# Rättelser till Hydrographicas specialsjökort 611-05 Arholma norra

2018

## Rättelse 1

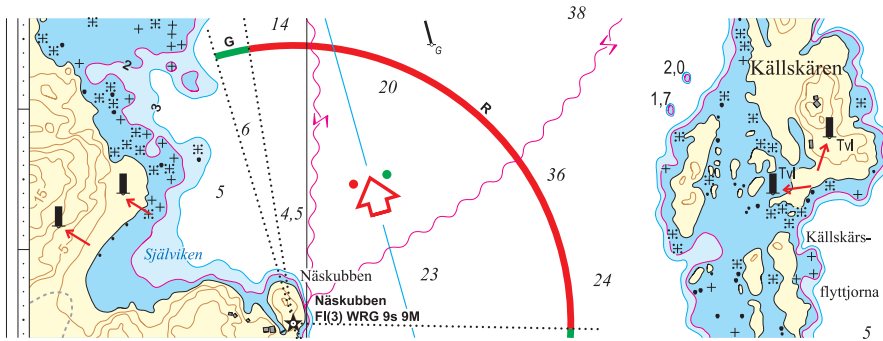
Sjökort 611-05 Arholma norra  
(Sjöfartsverket Ufs-notis nr 12000)  
Pos 59°52',636; 19°04',694, Simpnäs  
Pos 59°52',667; 19°05',703, Källskären  
4 sjömärken tas bort, se pilar
